ASSEMBLEE DE CORSE

RAPPORT DE MONSIEUR
LE PRESIDENT DU CONSEIL EXECUTIF DE CORSE

**AVIS DE LA COLLECTIVITÉ DE CORSE RELATIF AUX
PROJETS DE DOCUMENTS-CADRES PHOTOVOLTAÏQUES
DE CORSE-DU-SUD ET DE HAUTE-CORSE PRIS EN
APPLICATION DE L'ARTICLE L. 111-29 DU CODE DE
L'URBANISME**

RAPPORT DU PRESIDENT DU CONSEIL EXECUTIF DE CORSE

Figure 1 - Présentation synthétique de la méthode par filtres successifs figurant dans les projets de documents-cadres (source : Chambre d'agriculture de Corse).

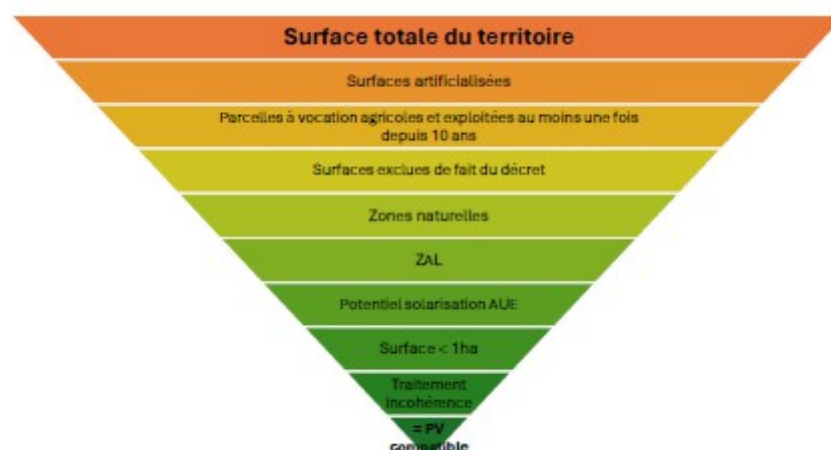
La méthode choisie permet d'appliquer de manière homogène un ensemble de critères à des volumes importants de données. La précision du résultat dépend toutefois de la qualité, de l'exhaustivité et de la portée des référentiels mobilisés.

Les données disponibles pour apprécier les potentialités agricoles et pastorales ou le caractère exploité des parcelles peuvent donc conduire, dans certaines situations, à une appréciation qui mérite d'être précisée avant l'arrêt du document-cadre.

Dans la perspective de la finalisation des documents-cadres, il est donc nécessaire que l'approche méthodologique soit conduite en associant explicitement les organismes techniques de la Collectivité de Corse.

Il est proposé que ces travaux complémentaires s'appuient sur des jeux de données stabilisés, documentés, et lorsque leur nature le requiert, préalablement validés par l'Assemblée de Corse. La mise en œuvre de cette méthode transversale permet de garantir une vision partagée de la portée effective de chaque couche de données mobilisées et d'anticiper leurs effets potentiels à l'échelle parcellaire.

Figure 3 - Résultat du croisement du scénario présenté en figure 2 avec les surfaces cartographiées dans les projets de documents-cadres : 3 678 ha (source : AUE).

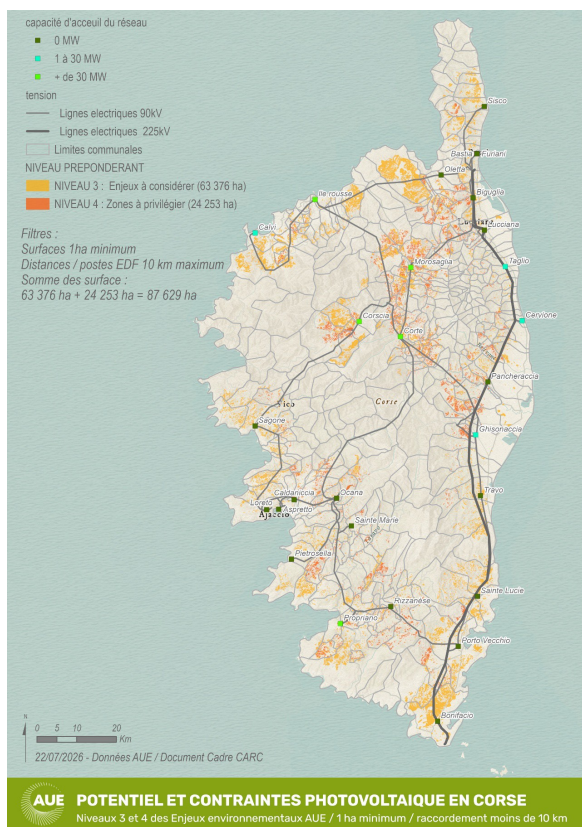
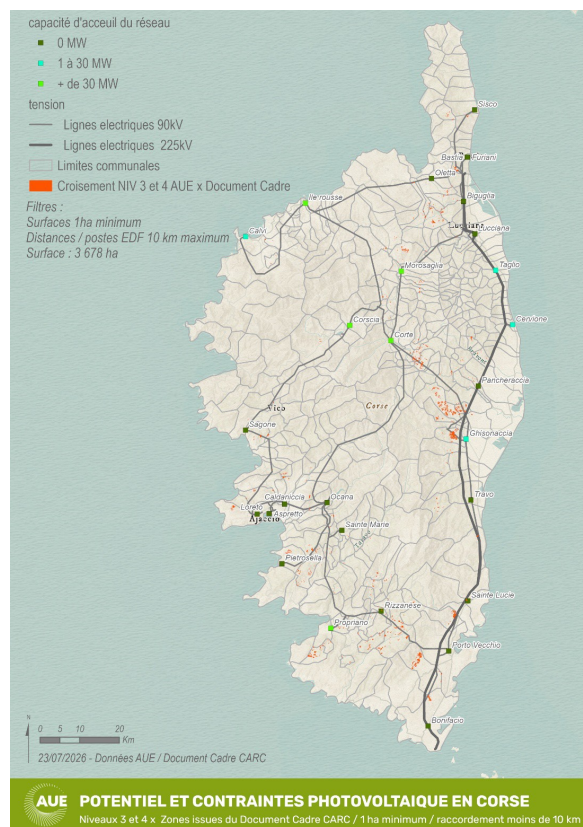
- Une seconde approche visant à retenir les seules zones classées « niveau 4 » (à privilégier) avec une superficie supérieure à quatre hectares (hors des espaces concernés par les dispositions de la loi Littoral) et situées à moins de dix kilomètres d'un poste source permet de garantir un potentiel photovoltaïque total de 14 781 ha pour la Corse. Le croisement de ce potentiel photovoltaïque avec les surfaces cartographiées dans les projets de documents-cadres réduit le potentiel mobilisable à 1 334 ha, soit environ 9 % des surfaces considérées comme les plus favorables au développement du photovoltaïque au sol.

Ainsi, seulement 15 % des 9 043 ha cartographiés dans les documents-cadres présentent des caractéristiques énergétiques et techniques (zones ZAE nR) favorables aux installations photovoltaïques au sol.

Par ailleurs, il convient de souligner que ces 1 334 ha constituent une enveloppe théorique ; la part réellement mobilisable dépend de plusieurs facteurs : maîtrise foncière, accessibilité des terrains, conditions de raccordement, enjeux environnementaux locaux, choix d'aménagement des communes, procédures réglementaires applicables, etc.
